Европейская экономическая комиссия**Комитет по внутреннему транспорту****Всемирный форум для согласования правил
в области транспортных средств****Рабочая группа по автоматизированным/автономным
и подключенным транспортным средствам****Седьмая сессия**

Пункт 7 предварительной повестки дня

Системы автоматического экстренного торможения**Предложение по дополнению 2 к тексту поправок
серии 01 к Правилам № 152 ООН (системы
автоматического экстренного торможения
для транспортных средств категорий M₁ и N₁)****Представлено экспертами неофициальной рабочей группы
по системам автоматического экстренного торможения
для транспортных средств категорий M₁ и N₁***

Приложение 2 изменить следующим образом (добавление литеры «В» в маркировку и ссылки на нее в текст):

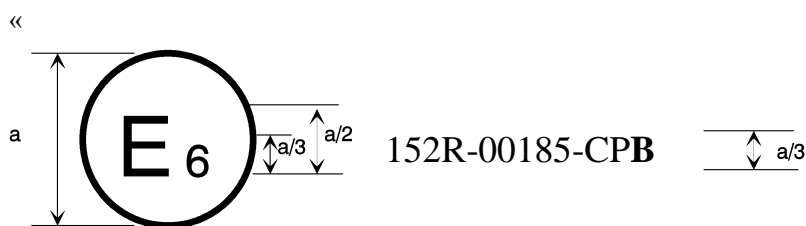
Приведенный выше знак официального утверждения, проставленный на транспортном средстве, указывает, что данный тип транспортного средства был официально утвержден в отношении систем автоматического экстренного торможения (САЭТ) в Бельгии (Е 6) на основании Правил № 152 (маркировка в виде литер “С” для сценария столкновения автомобиля с автомобилем, “Р” для сценария столкновения автомобиля с пешеходом, “В” для сценария столкновения автомобиля с велосипедом). Первые две цифры номера официального утверждения указывают, что официальное утверждение было предоставлено в соответствии с предписаниями Правил № 152 в их первоначальном виде.»

Рис. 1: Поворот налево или поворот направо на перекрестке

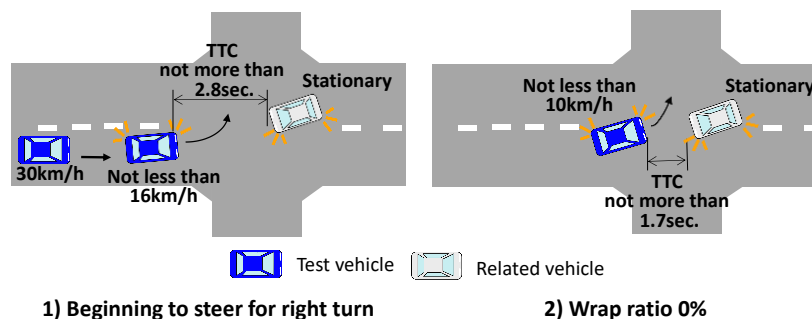
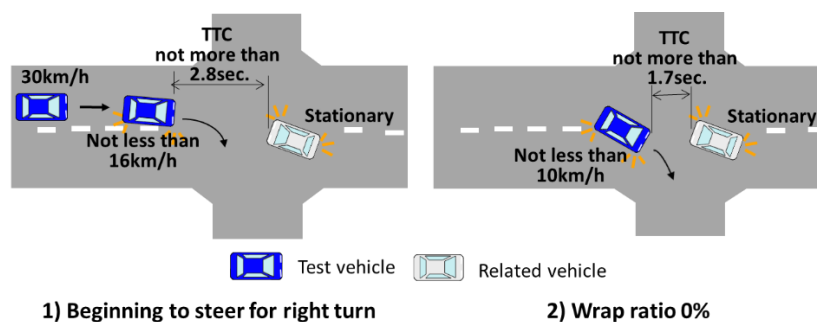
Включить новые сценарии 1–4 следующего содержания:

Поворот налево или поворот направо на перекрестке

1.1 В этом сценарии данное транспортное средство поворачивает налево или направо перед встречным транспортным средством, которое остановилось для выполнения поворота налево или направо на перекрестке.

Данное транспортное средство движется со скоростью 30 км/ч (с допуском $+0/-2$ км/ч) в направлении перекрестка и замедляется путем торможения до скорости не менее 16 км/ч в точке, где данное транспортное средство начинает выруливать влево/вправо, а время до столкновения (ВДС) со встречным транспортным средством составляет не более 2,8 секунды. Когда данное транспортное средство выполняет поворот налево или направо на перекрестке, скорость снижается до не менее 10 км/ч, а затем оно движется с постоянной

скоростью. ВДС со встречным транспортным средством составляет не более 1,7 секунды в момент, когда коэффициент перекрытия между данным транспортным средством и встречным транспортным средством становится равным 0 %.

Рис. 2: Поворот впереди идущего транспортного средства направо или налево

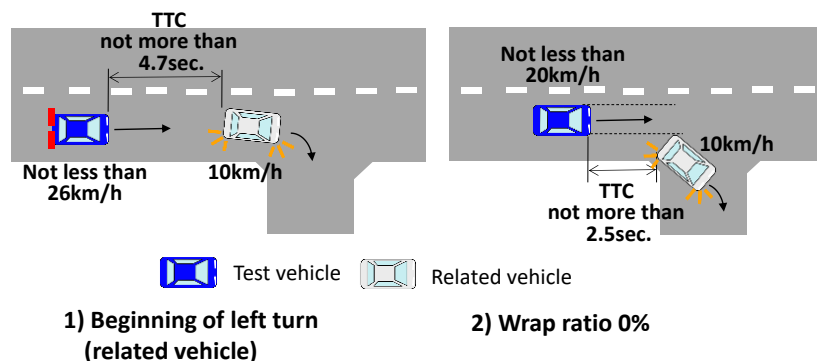
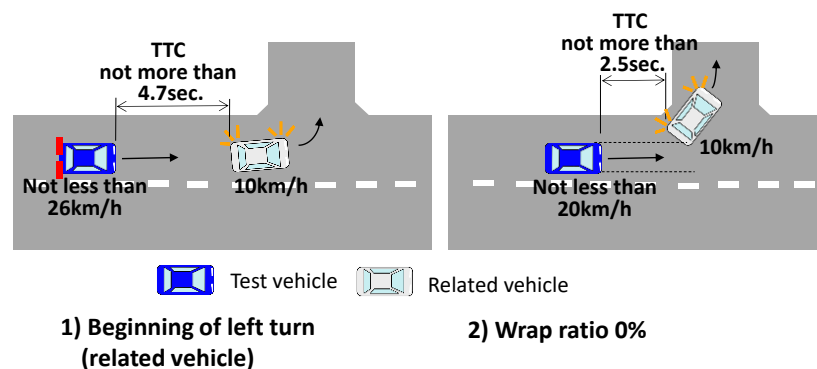
Поворот впереди идущего транспортного средства направо или налево

2.1 В этом сценарии данное транспортное средство следует за впереди идущим транспортным средством. Затем впереди идущее транспортное средство поворачивает на повороте направо или налево, а данное транспортное средство движется по прямой.

Как впереди идущее транспортное средство, так и данное транспортное средство движутся со скоростью 40 км/ч (с допуском +0/-2 км/ч) по прямой дороге. Впереди идущее транспортное средство замедляется путем торможения до скорости 10 км/ч (с допуском +0/-2 км/ч), чтобы повернуть на повороте направо или налево, а данное транспортное средство также замедляется путем торможения для соблюдения соответствующей дистанции до впереди идущего транспортного средства. Когда впереди идущее транспортное средство начинает выполнять поворот направо или налево, скорость движения данного транспортного средства составляет не менее 26 км/ч, а ВДС с впереди идущим транспортным средством — не более 4,7 секунды. После этого данное транспортное средство замедляется до скорости не менее 20 км/ч, а затем движется с постоянной скоростью. ВДС с впереди идущим транспортным средством составляет не более 2,5 секунды в момент, когда коэффициент перекрытия между данным транспортным средством

и впереди идущим транспортным средством становится равным 0 %.

Рис. 3: Криволинейная дорога с трубчатым ограждением и неподвижным объектом

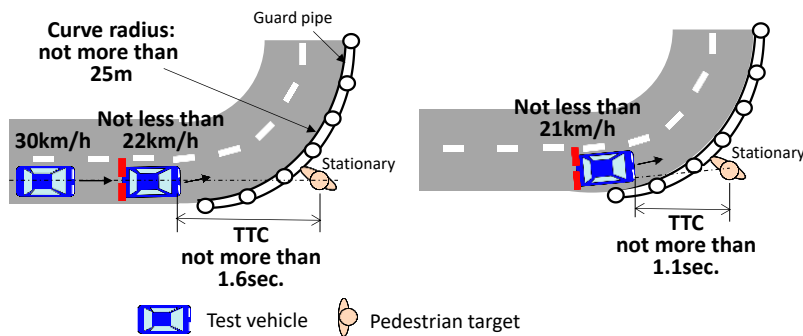
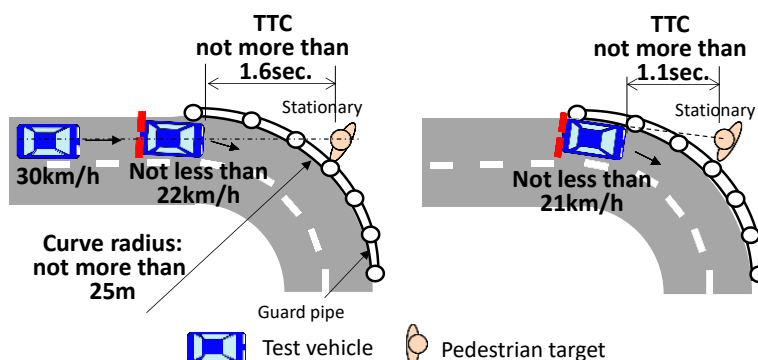
Криволинейная дорога с трубчатым ограждением и неподвижным объектом

3.1 В этом сценарии данное транспортное средство движется по дороге с кривой малого радиуса, с внешней стороны которой установлено трубчатое ограждение, а неподвижное транспортное средство (категории M₁), неподвижный объект-пешеход или неподвижный объект-велосипед располагается непосредственно за трубчатым ограждением на продолжении центральной оси полосы движения.

Данное транспортное средство движется со скоростью 30 км/ч (с допуском +0/-2 км/ч) в направлении кривого участка, радиус которого на внешней стороне дороги составляет не более 25 м, и замедляется путем торможения до скорости не менее 22 км/ч в точке входа в кривую. ВДС с неподвижным объектом составляет не более 1,6 секунды, когда данное транспортное средство начинает двигаться по кривой. На кривой данное транспортное средство движется по внешней полосе, а не по центру дороги. Затем данное транспортное средство продолжает двигаться по кривой с постоянной скоростью не менее 21 км/ч. ВДС с неподвижным объектом составляет не более 1,1 секунды в момент, когда коэффициент перекрытия между данным транспортным средством

и неподвижным транспортным средством становится равным 0 % или когда коэффициент смещения между данным транспортным средством и центром неподвижного объекта-пешехода или неподвижного объекта-велосипеда становится равным — 100 %.

Рис. 4: Смена полосы движения в связи с производством дорожных работ

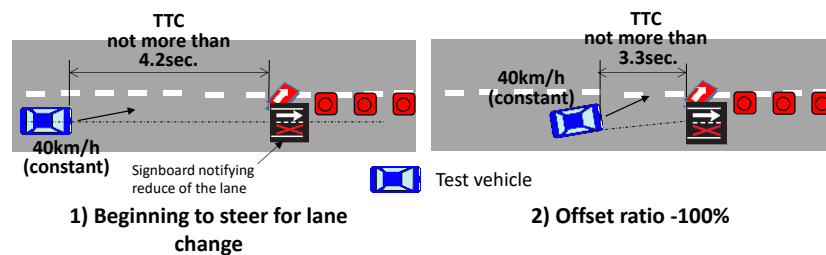
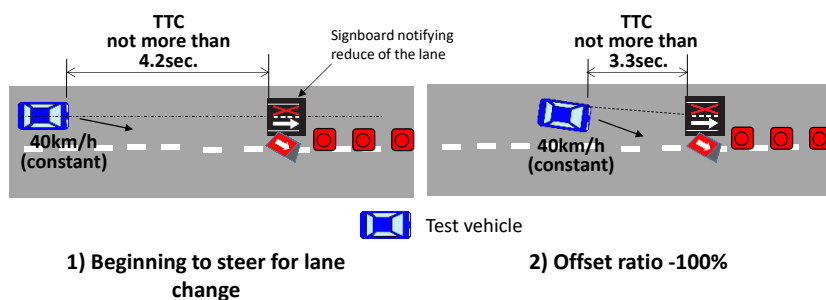
Смена полосы движения в связи с производством дорожных работ

4.1 В этом сценарии данное транспортное средство выполняет смену полосы движения перед щитом, который расположен в центре полосы движения и информирует водителя о сужении проезжей части.

Данное транспортное средство движется по прямой дороге со скоростью 40 км/ч (с допуском $+0/-2$ км/ч) и начинает выруливать, чтобы сменить полосу движения перед щитом с информацией о сужении проезжей части. Никакие другие транспортные средства не приближаются к данному транспортному средству. ВДС с щитом составляет не более 4,2 секунды в момент, когда данное транспортное средство начинает выруливать. Во время смены полосы движения скорость данного транспортного средства является постоянной, а ВДС с щитом не превышает 3,3 секунды в момент, когда коэффициент смещения между данным транспортным средством и центром щита становится равным — 100 %.
